RESOLUCIÓN de 5 de julio de 2023, de la Dirección General de Sostenibilidad, para la modificación no sustancial de la autorización ambiental integrada del proyecto de planta de biomasa de 49,9 MWe, titularidad de Desarrollos Renovables Eólicos y Solares, SLU, en el término municipal de Logrosán, provincia de Cáceres. (2023062821)

MODIFICACIÓN DEL CONDICIONADO DE LA AUTORIZACIÓN AMBIENTAL INTEGRADA

RESOLUCIÓN DE MODIFICACIÓN DE LA DECLARACIÓN DE IMPACTO AMBIENTAL

NUEVA IMPLANTACIÓN

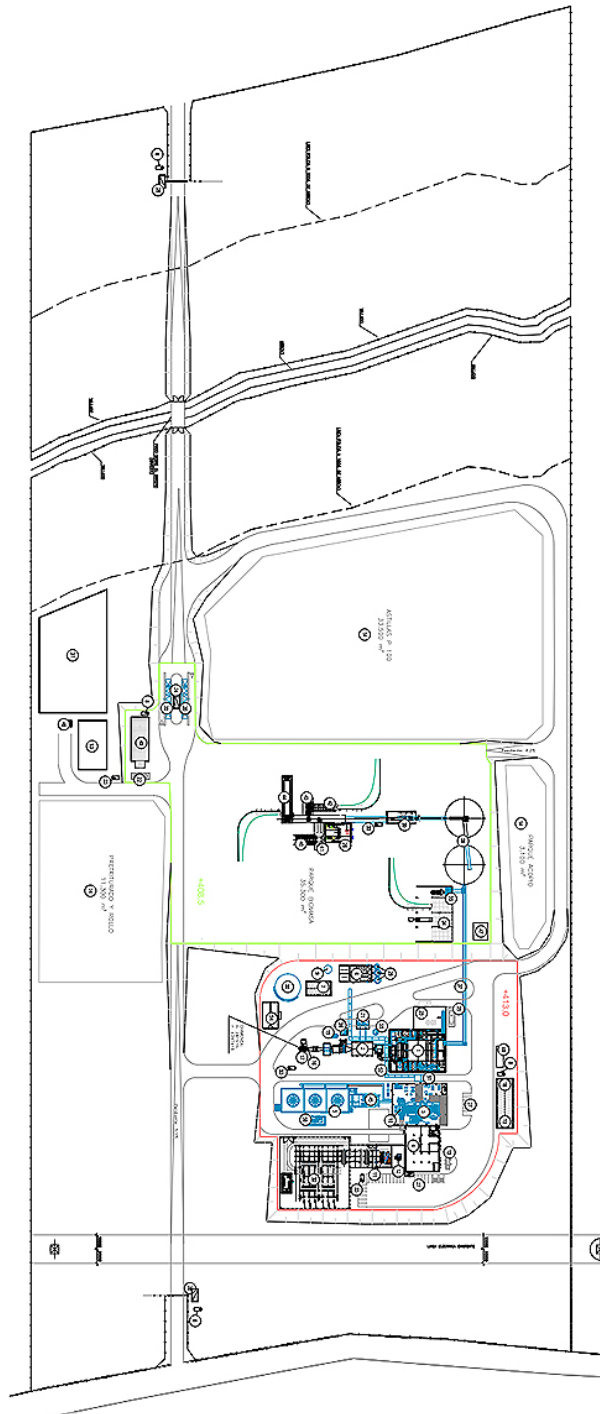
Se ha considerado necesaria la modificación de la implantación inicial del proyecto, con la finalidad de la conservación, en la medida de lo posible, tanto del máximo número de encinas presente en la parcela donde se pretende llevar a cabo la instalación de la Planta de Biomasa Extremadura I, como de aquellas consideradas de interés por su tamaño y edad.

El cambio de la implantación afectará, en lo referente a la calidad de las aguas, a una redistribución de las redes de efluentes, sin que ello suponga un cambio en el caudal de vertido autorizado.

Los principales cambios se basan en una distribución de la planta, y son los siguientes:

- Desplazamiento de la isla de potencia y de la planta de tratamiento de biomasa (PTB) hacia el este de la parcela.
- Redistribución de las zonas de almacenamiento. Anteriormente dichas áreas ocupaban la zona este y norte (límitrofe con límites de parcela y arroyo de los Trampales) de la parcela, empleando tres áreas de acopio, ahora se han ocupado cuatro áreas de almacenamiento distribuidas al sur del arroyo de los Trampales, al este y al oeste de la parcela.

- Se sigue respetando la zona de policía.
- El área más al norte de la planta se reserva como en la anterior implantación para futuros almacenamientos.
- Se han dispuesto dos entradas a la instalación localizadas una al norte y otra al sur de la misma. Dando prioridad para la entrada de la biomasa la localizada al norte de la instalación.

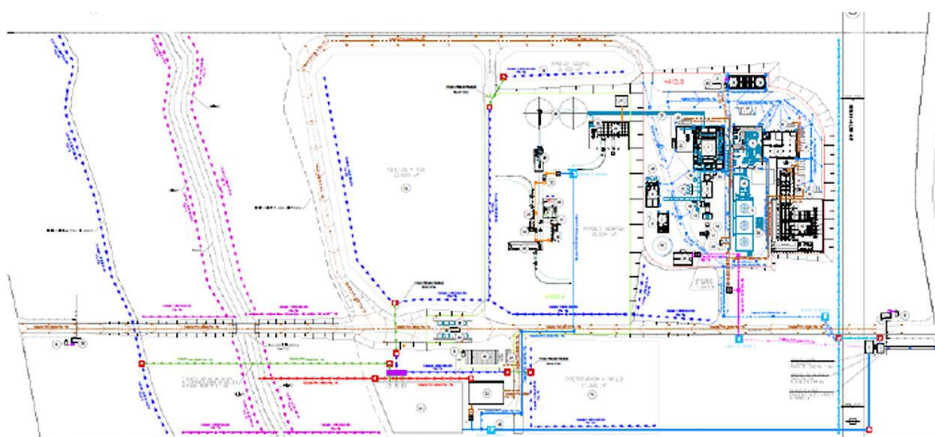
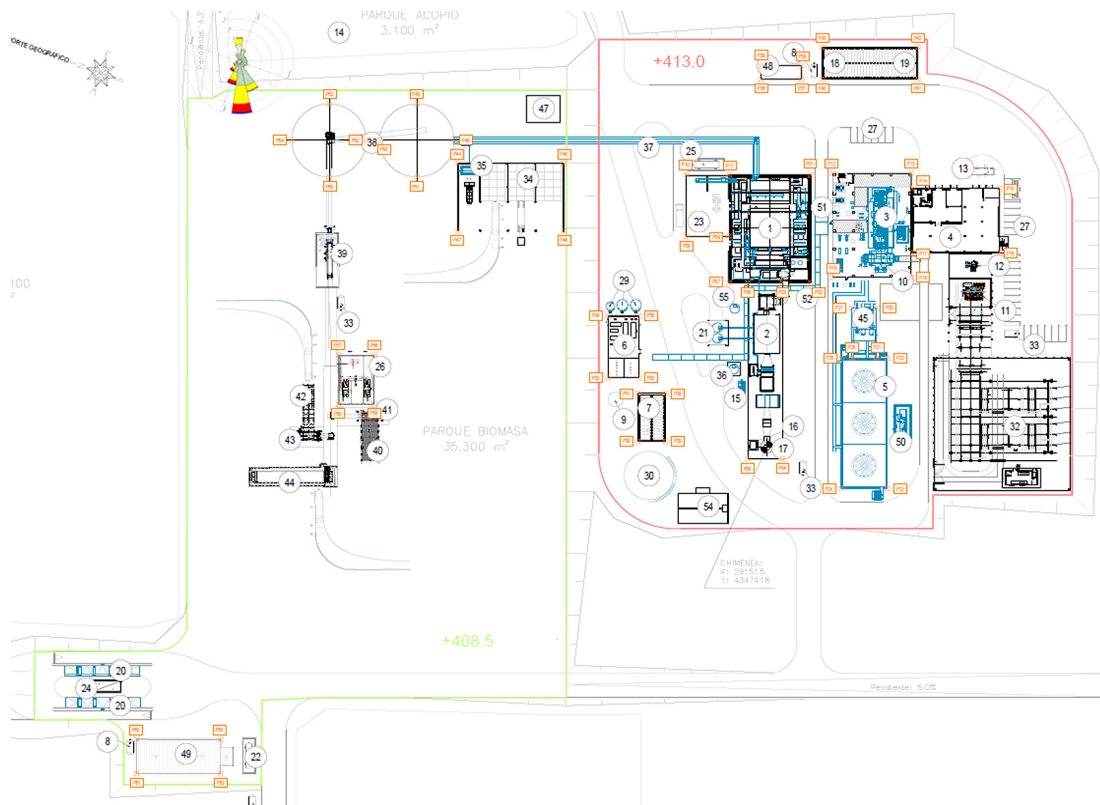
La distribución de superficies de la planta de biomasa original en las parcelas de implantación se muestra a continuación:

- Modificación asociada a la implantación de la instalación: se tiene previsto llevar a cabo una nueva distribución de los equipos dentro de los mismos límites de batería de la instalación, sin afectar al sistema productivo, tecnología y balance de materia previsto inicialmente.

La nueva distribución de superficies propuesta para la planta de biomasa en las parcelas de implantación se muestra a continuación:
